Documento de Trabajo

Cuestiones referentes a la propuesta presentada por el Distrito de Sant Andreu

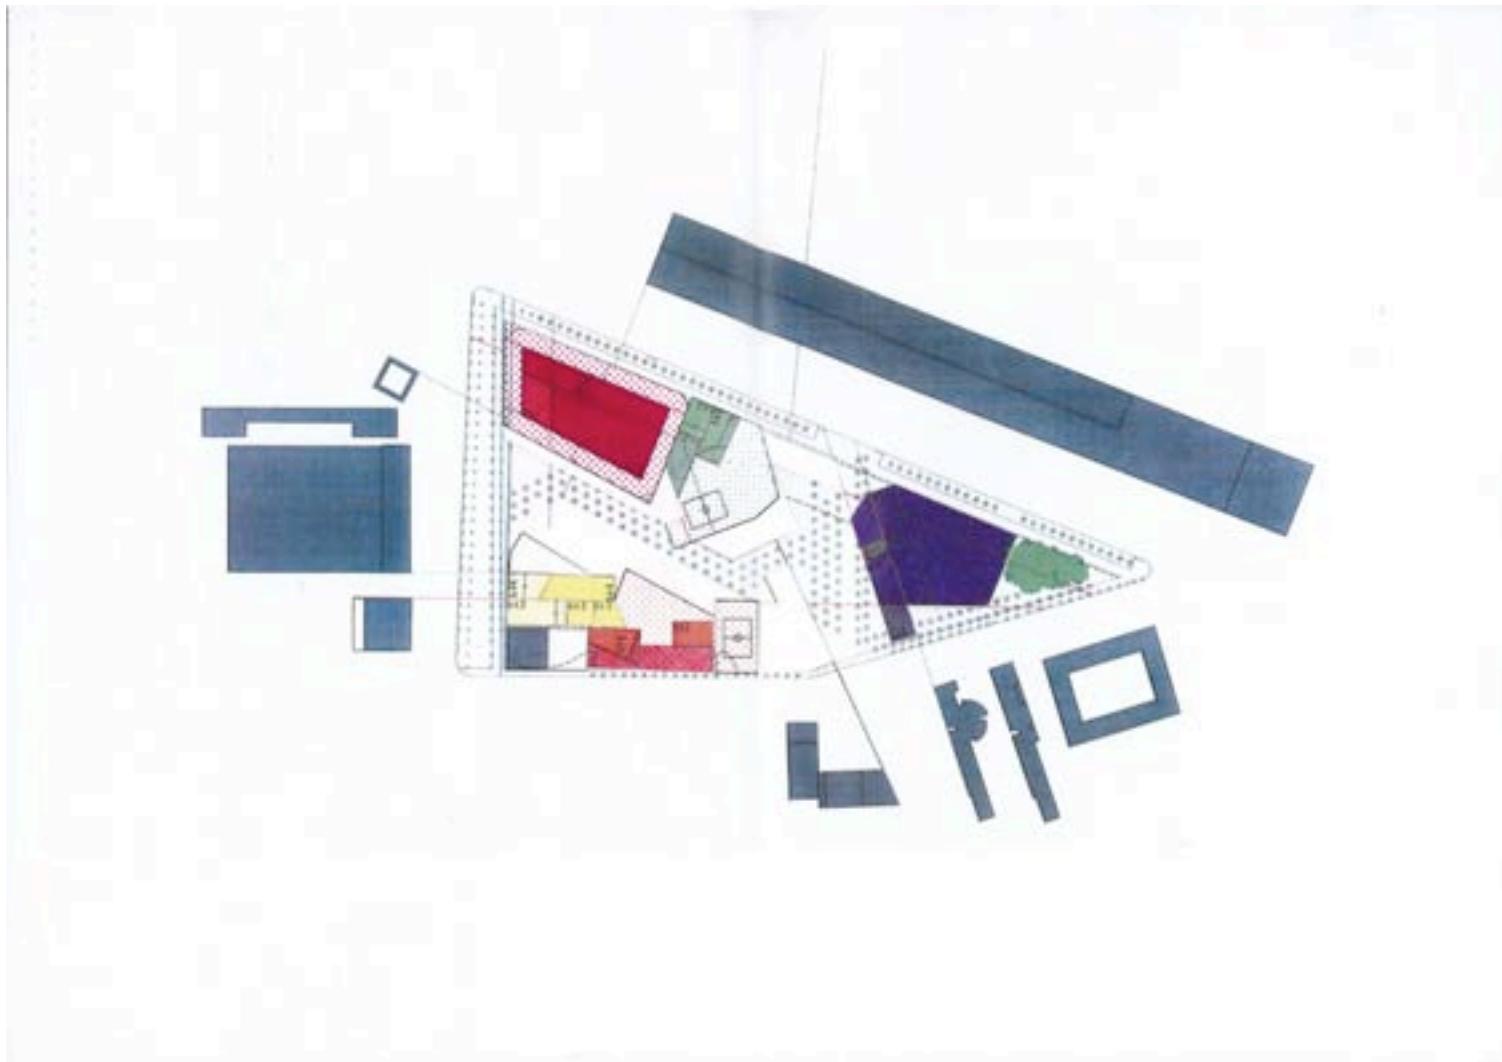
El espacio restante en la distribución propuesta, referente a espacio público y de tránsito, es inferior al espacio deseado y al planteado en la primera propuesta (**5340 m²** de la primera propuesta en contraposición a los **2869 m²** de la actual propuesta). Además, tampoco contiene el espacio necesario para llevar a cabo la propuestas de los vecinos (8000- 10000 m² aproximados).

El espacio original para trabajar (en Baró de Viver) ha quedado reducido debido a la ubicación del edificio central (lila) y del IES. Se puede reorganizar la propuesta del conjunto de la parcela para que la distribución sea más generosa con el espacio público y que de pie a la posibilidad de incorporar las propuestas de los vecinos. También es importante tener en cuenta que una parte de la parcela forma parte de Bon Pastor (sobre todo a nivel simbólico para los vecinos).

Propuesta de redistribución nº2

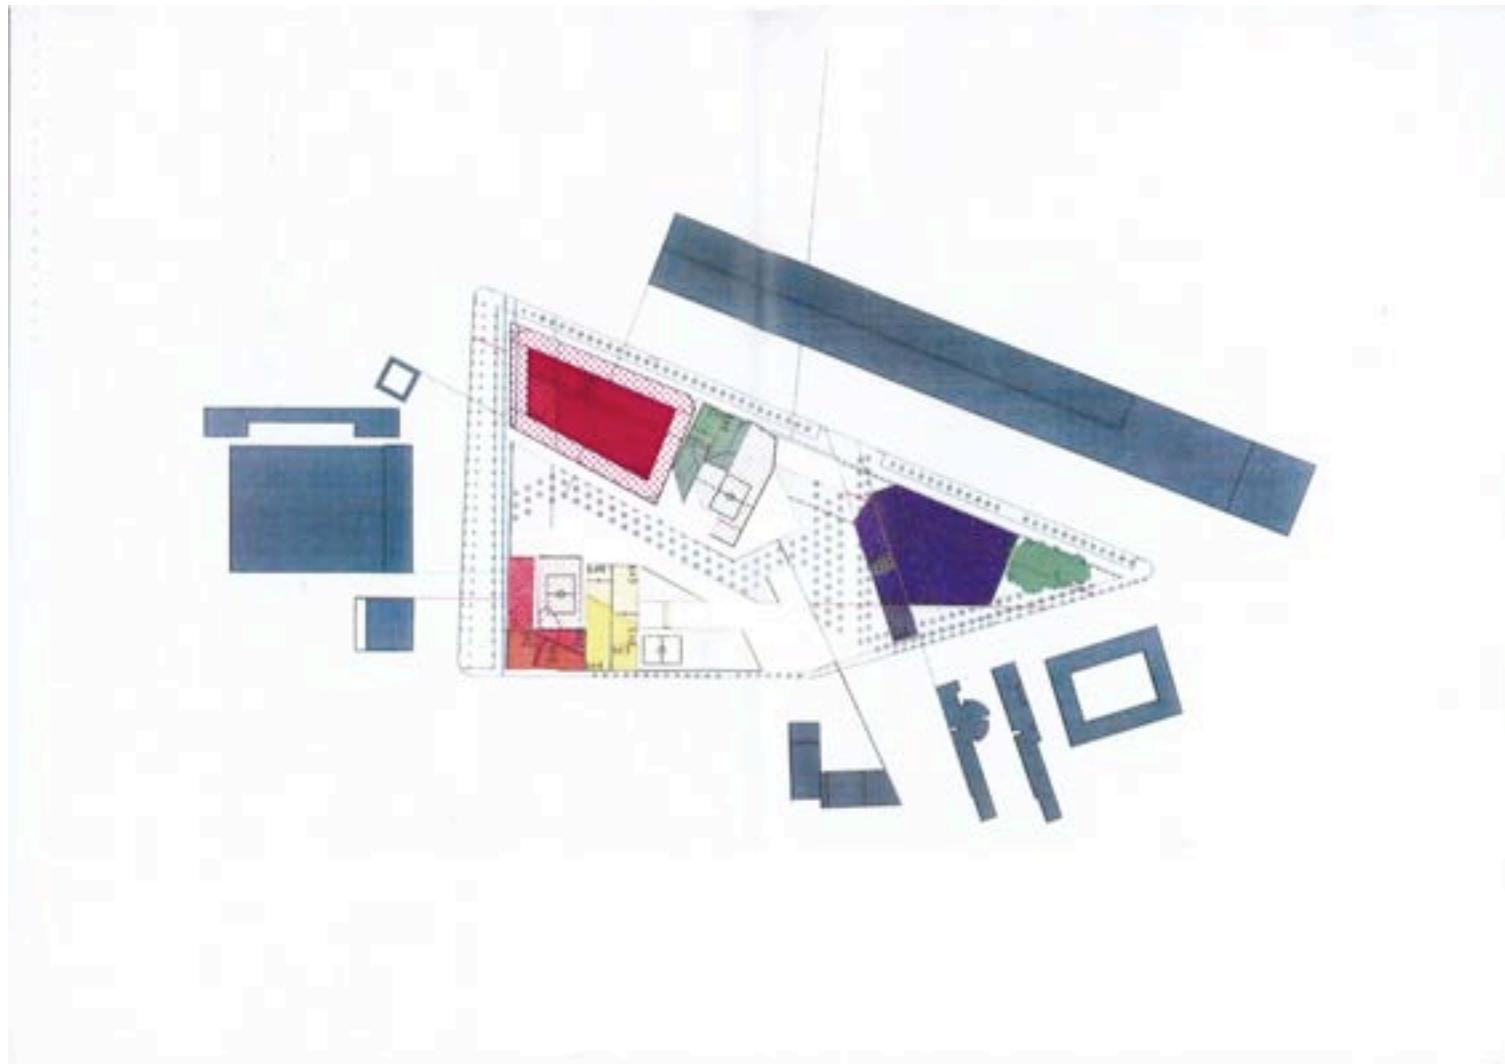
Seguidamente mostramos algunas propuestas realizadas por CRPolis, donde se puede apreciar como con el movimiento de algunos de los módulos destinados a equipamientos, se podría conseguir un espacio público más acorde con la propuesta de proyecto trabajada por los vecinos/as de Baró de Viver.

Esquema de soleamiento sobre el edificio equipamientos y 10HJ

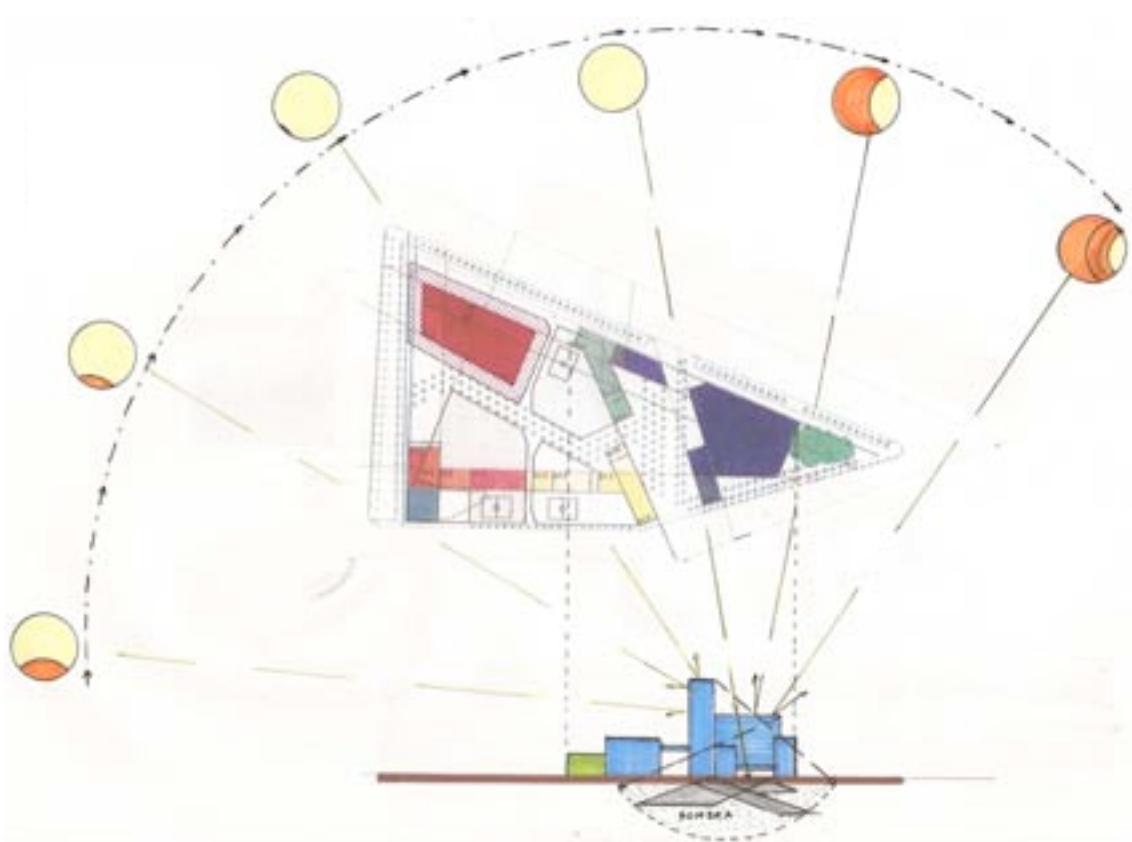
La orientación de las piezas verticales de la nueva propuesta siguen las pautas de las edificaciones de la Plaza de Baró de Viver, que dadas las propiedades de soleamiento del territorio se convierten en una barrera de la luz solar directa. Distintos espacios de la plaza están en permanente sombra y es, en general, un lugar húmedo, frío y poco confortable. Este hecho se constató en los talleres participativos realizados y fue el principal motivo para concretar la ubicación y orientación del edificio de entidades de su propuesta.

A pesar de creer necesario realizar un estudio en profundidad de las luces y sombras que producirían las edificaciones sobre la hipotética terraza, creemos que una redistribución de los elementos verticales del conjunto permitiría la entrada de luz solar directa y resultaría más respetuoso con la propuesta vecinal. Además, el conjunto estaría dispuesto de cara al barrio y

Propuesta de redistribución edificio central nº2

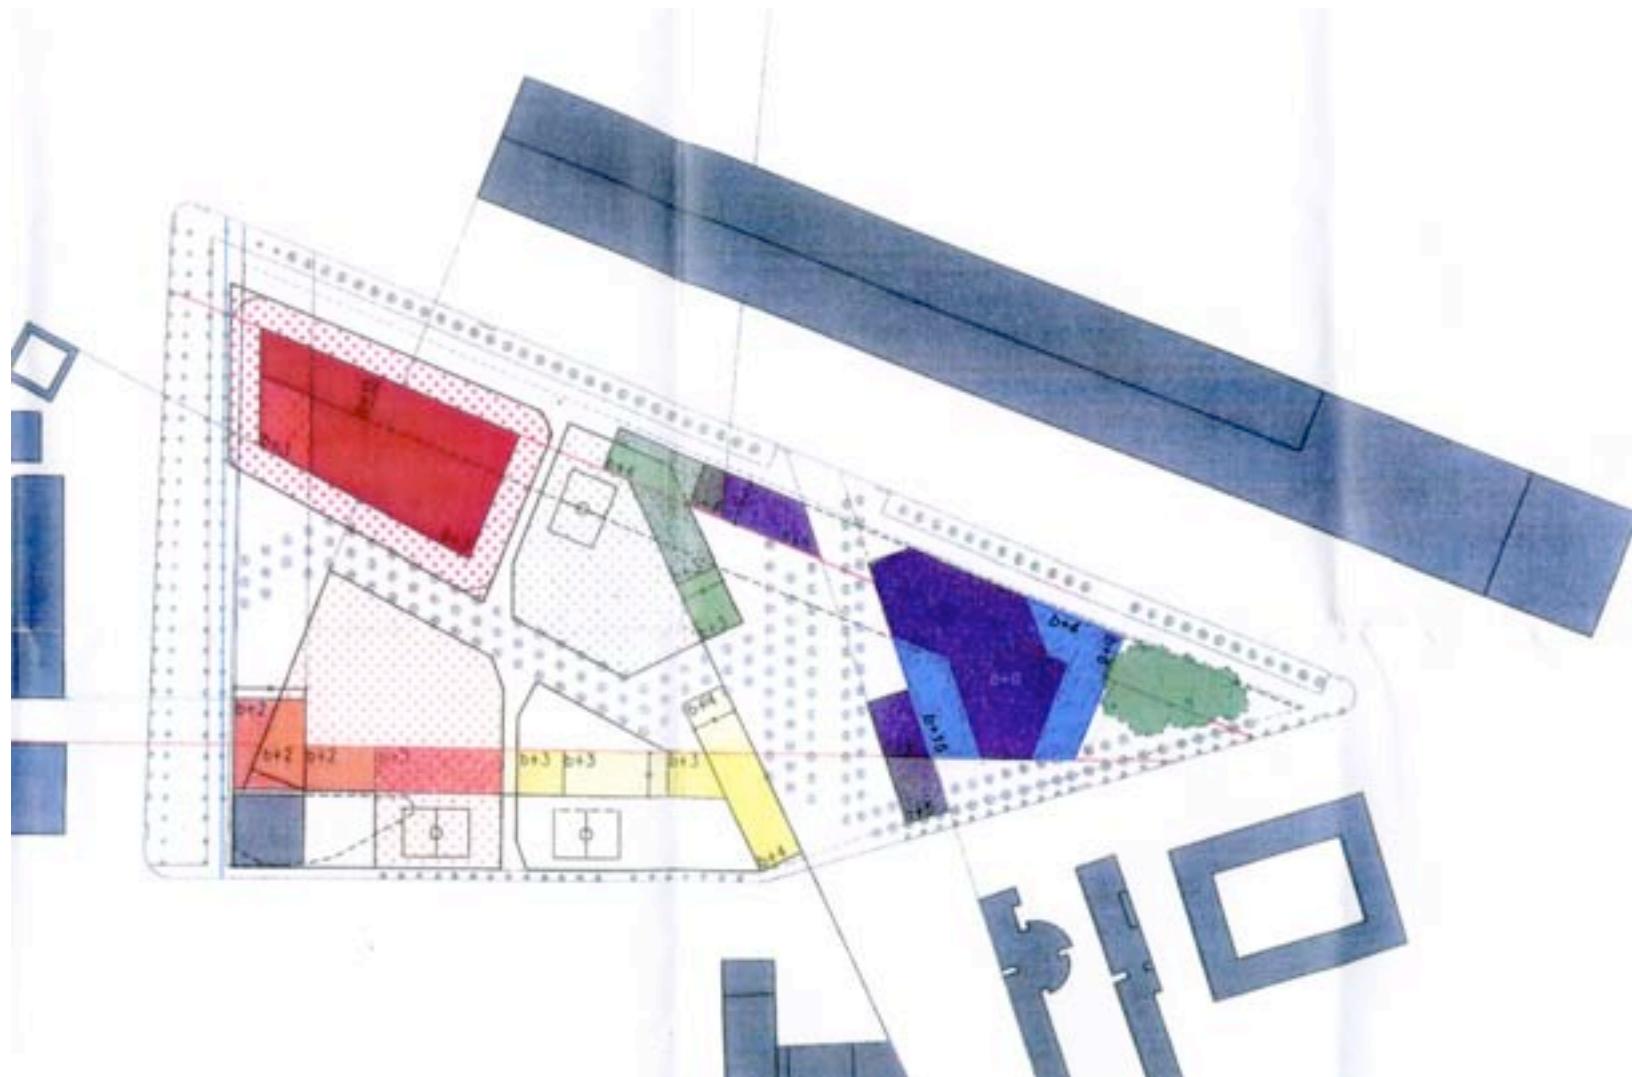
Situando en la entrada principal, en la C/ Ciutat d'Asunción, y liberando el sector de edificaciones, se obtendría cierta visibilidad de la terraza desde el barrio. En este sector se podría intervenir de diversas maneras que ya quedaron recogidas en la propuesta vecinal, como por ejemplo la colocación de un cartel con el nombre del centro.

Propuesta de redistribución edificio central nº3

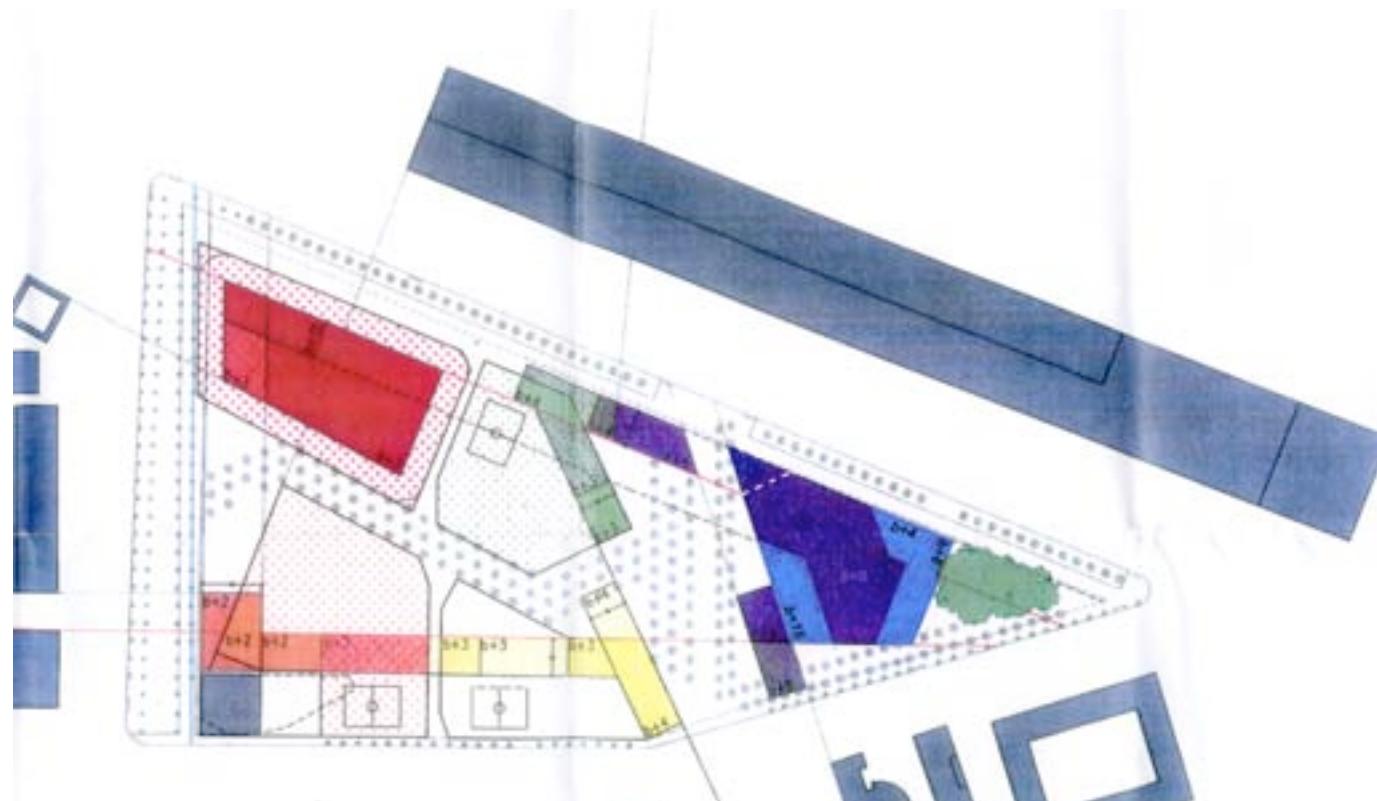
Esta opción supondría prolongar la terraza convirtiéndola en su extremo en un cubierta de una posible entrada al edificio por la C/Ferran Junoy. La cobertura de este trozo de espacio público no supondría ninguna pérdida ya que no se puede ubicar ninguno de los usos concretados por los vecinos. Cabe recordar que los vecinos/ as planteaban una pérgola en la entrada de los edificios. Por otro lado, se aumentaría el espacio de terraza permitiendo una mayor visibilidad del conjunto del espacio público desde esta situación, concibiendo la terraza no solo como un continuo sino como un mirador, respetando así otro de los parámetros de la propuesta de proyecto vecinal.
